RoofCheck Zonnepanelen - Publicatieversie

INSPECTIEVERSLAG

Rapportnummer	Publicatieversie
Adres	Geanonimiseerd
Opdrachtgever	Geanonimiseerd
Contactpersoon ter plaatse	Geanonimiseerd
Datum inspectie	Geanonimiseerd
Inspecteur	David Houtmeyers, RoofWise
Type dossier	Voorafgaande controle in kader van geplande zonnepanelen
Korte omschrijving	Visuele controle van hellend en plat dakdeel, uitgevoerd in kader van de geplande plaatsing van zonnepanelen. Binnenzijde niet geïnspecteerd (volledig afgewerkt, geen toegang).

Aandachtspunt 1 - EPDM in slechte staat rond de 2 schouwen, met waterinfiltratie

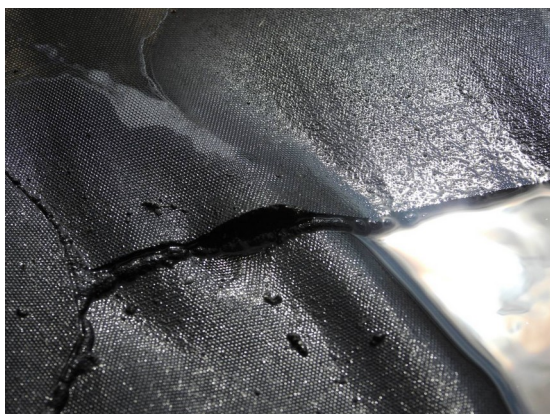
Locatie	Platte dak, rondom de twee aanwezige schouwen.
Vaststelling	De EPDM-dakbedekking is rond beide schouwen in slechte staat. Er zijn reeds waterinfiltraties zichtbaar. De onderliggende isolatie (vermoedelijk PIR/PUR-platen) voelt plaatselijk inverteerd aan bij controle vanaf de buitenzijde en is vermoedelijk aangetast.
Waarom belangrijk?	Schouwaansluitingen zijn van nature gevoelige zones voor waterinfiltratie. Een reeds aangetaste isolatie vermindert de isolatiewaarde en kan bij bijkomende belasting (zoals montage van zonnepanelen of onderhoud) verder verzakken of doorbuigen.
Advies	Gerichte herstelling van de EPDM en aansluiting rond beide schouwen door een dakwerker. Nazicht en, indien nodig, vervanging van de aangetaste isolatie onder deze zones vóór verdere werken.
Prioriteit	Op korte termijn herstellen.

Stilstaand water in scheur EPDM

Ingedrukte zone EPDM bij schouwvoet

Aandachtspunt 3 - Niet-vakkundige doorvoer airco-leidingen

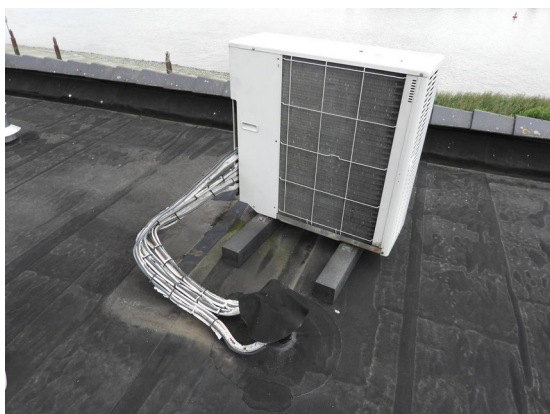
Locatie	Platte dak, ter hoogte van de aanwezige airco-unit.
Vaststelling	De leidingen van de airco komen het gebouw binnen via een verluchtingskap, afgewerkt met een opgelijmde lap EPDM. Dit is geen vakkundige uitvoeringswijze.
Waarom belangrijk?	Een opgelijmde lap over een doorvoer biedt geen duurzame waterdichte oplossing en is gevoelig voor loskomen, verharding en scheurvorming, met verhoogd risico op infiltratie.
Advies	Doorvoer laten herwerken met een geschikte, vakkundig aangesloten doorvoeroplossing (bv. speciaal doorvoerstuk of manchet, correct aangesloten op de EPDM).
Prioriteit	Herstelling aanbevolen.

Doorvoer leidingen door verluchtingskap

Opgelijmde lap EPDM over de doorvoer

Aandachtspunt 6 - Positionering en diepte van de afvoeren

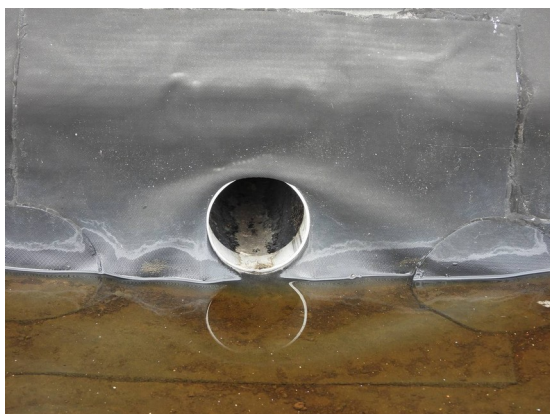
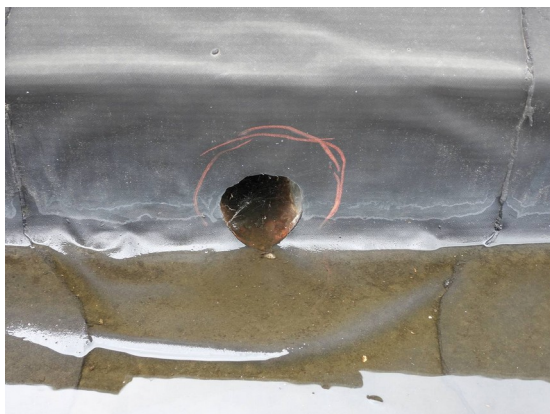
Locatie	Platte dak (3 afvoeren) met uitmonding op het hellend dakdeel.
Vaststelling	De 3 afvoeren op het platte dak zijn niet diep genoeg geplaatst en monden uit op het hellend dak, net boven de aanwezige dakramen.
Waarom belangrijk?	Een ondiepe plaatsing kan de waterafvoercapaciteit beperken. De uitmonding boven de dakramen op het hellend dak is bovendien functioneel niet ideaal en kan plaatselijk voor extra waterbelasting rond de dakramen zorgen.
Advies	Positionering en diepte van de afvoeren laten herbekijken door een dakwerker, met het oog op een meer geschikte uitmonding.
Prioriteit	Op te volgen.

Waterplas rond afvoerzone

Afvoerpijp boven dakraam

Aandachtspunt 7 - Loskomende uitzetvoeg in de goot

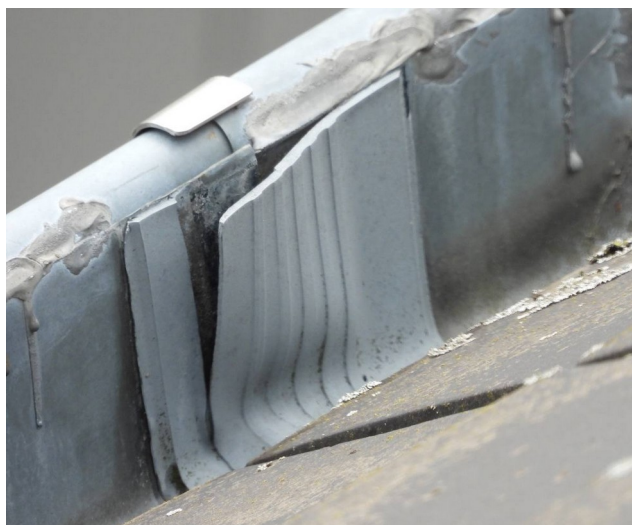
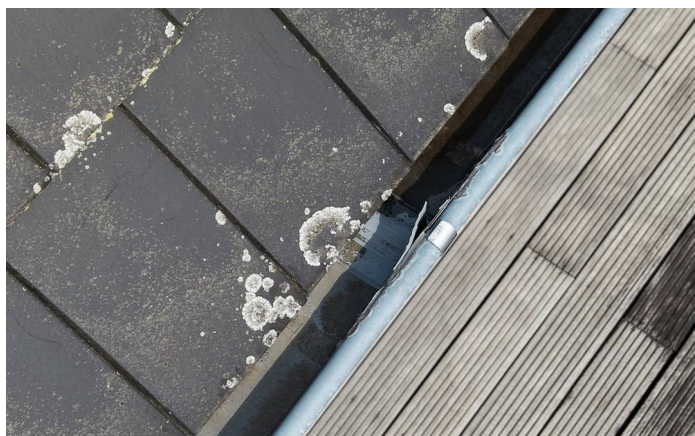
Locatie	Goot onderaan het hellend dakdeel.
Vaststelling	In de goot lijkt een uitzetvoeg los te komen.
Waarom belangrijk?	Een loskomende uitzetvoeg kan op termijn een lekpunt vormen in de goot.
Advies	Uitzetvoeg laten nazien en, indien nodig, herstellen door een dakwerker.
Prioriteit	Op te volgen.

Detail loskomende uitzetvoeg

Overzicht goot met waterophoping
